改善箇所説明図

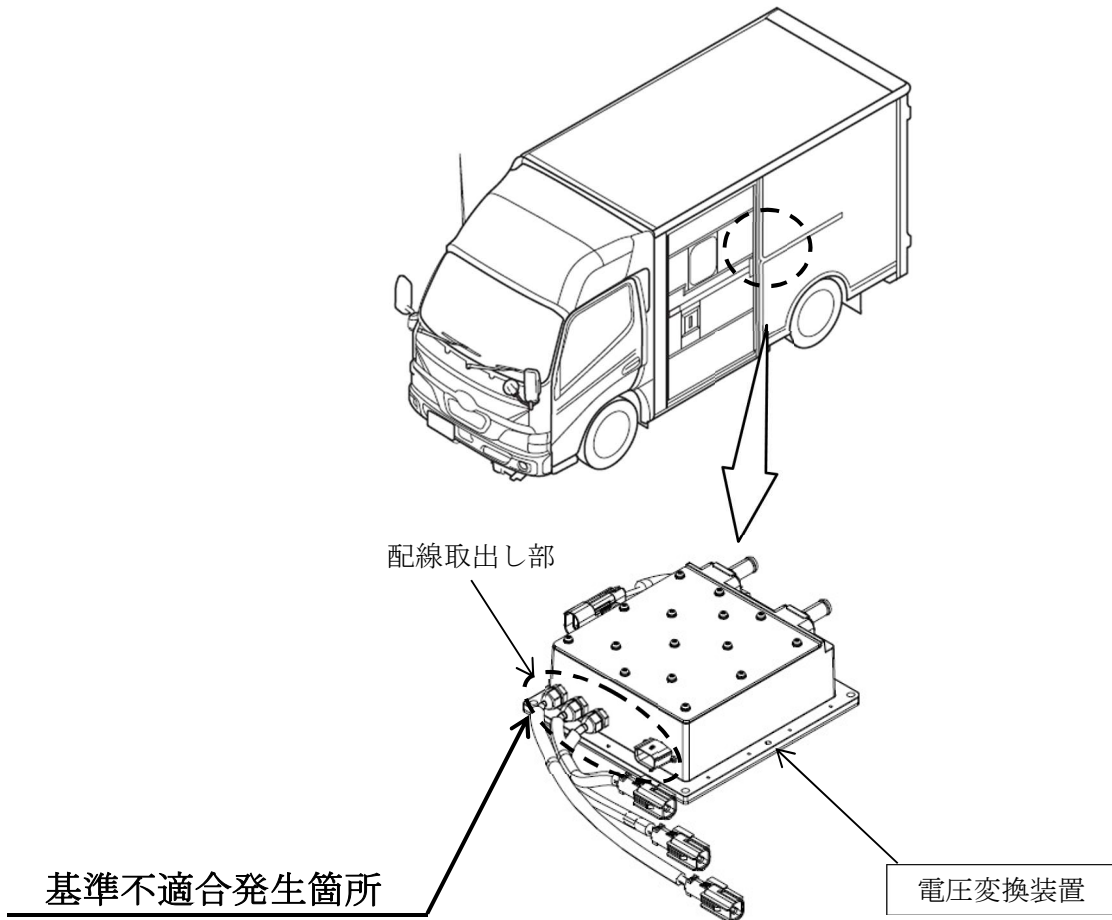
小型トラックの電圧変換装置において、配線取出し部の組付け指示が不適切なため、配線取出し部から電圧変換装置内部に水が浸入し、異常を検知することがある。そのため、警告表示が点灯するとともにフェールセーフモードになり車速が制限され、そのまま使用を続けると補機バッテリーが充電不足となり走行不能となるおそれがある。

全車両、電圧変換装置を対策品に交換する。

識別：改善実施済車にはフレーム右側に打刻された車両型式 1 桁目の上に黄色ペイントを塗布する。
